**Teiländerung Zonenplan A im Bereich des Bebauungsplans Dorf kern Ost
Bebauungsplan Dorf kern Ost**

Bericht zu den gütlich erledigten, unerledigten oder nur teilweise erledigten Einsprachen (orientierend)

Beilage zum Bericht und Antrag Nr. 1589 A
an den Einwohnerrat Horw

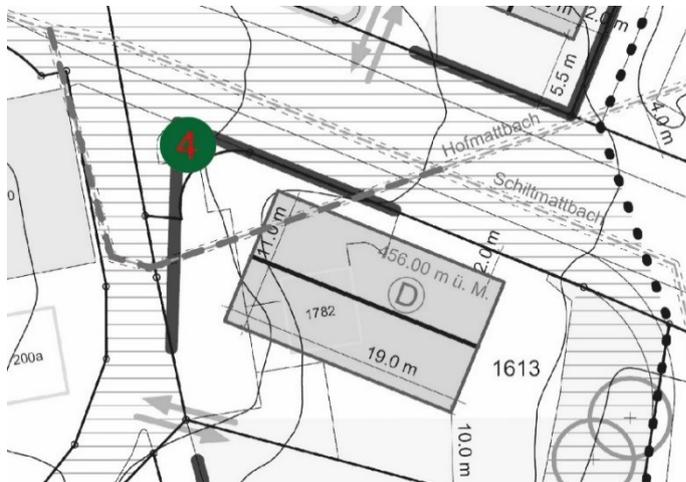
Ein Laubbaum (Sommerlinde) auf Parzelle 1613, Ecke Neumattstrasse/Kirchweg, sei zusätzlich als schützenswert einzustufen und zu bewahren.

Mit der Bebauung von Parzelle Nr. 1613 ist die Umgebungsgestaltung im Baubewilligungsverfahren vorzulegen. An die Qualität der Umgebungsgestaltung werden mit dem Bebauungsplan ebenso hohe städtebauliche und architektonische Anforderung gestellt wie für eine Bebauung. Auf eine Unterschutzstellung ist deshalb zu verzichten.
